ISPRA

Rapporto Conclusivo

Attività di controllo ex art. 29-decies del Dlgs 152/06 e s.m.i., comma 3

Fluorsid SpA Impianto Chimico di Macchiareddu
Località Macchiareddu – Assemini (CA) 09032 ZI Macchiareddu II Strada EST

Figura 18 – impianto FL8N – sala quadri (interfaccia SME)

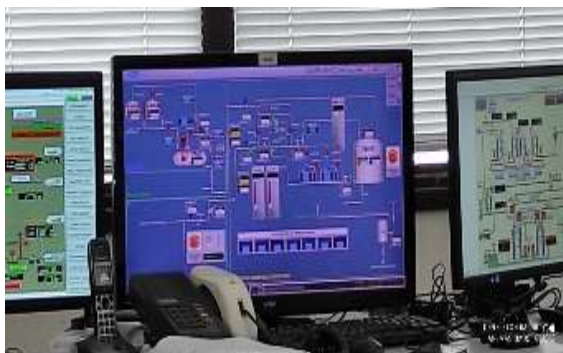
Nel corso dell'ispezione è stato rilevato che il quadro sinottico dello SME riporta i dati dei due punti di emissione, visualizzando lo stato emissivo istantaneo, ma nella stessa schermata non è possibile fare il confronto con i VLE prescritti perché per farlo bisogna cambiare pagina. Inoltre non vi è la possibilità di visualizzare i trend che riportano l'andamento delle emissioni nei medesimi sinottici.
